AerDocsis System Software Software Release Notes

lomoM12 20.2.7799

27 de Agosto de 2026

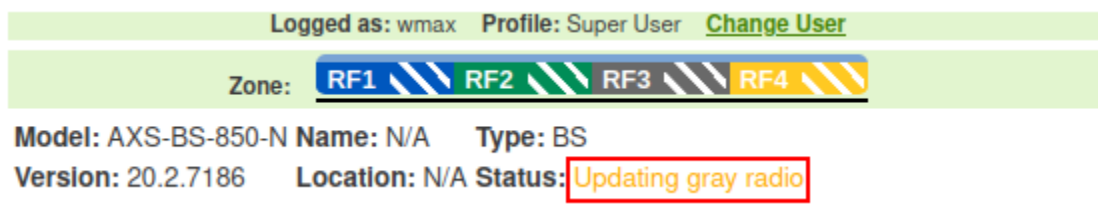
Tras eliminar una plantilla en la web Local AA, los usuarios asociados quedaban con una plantilla interna cuyo uso está reservado para el sistema, y se daba la opción de editarla. Esto ha dejado de ser posible.
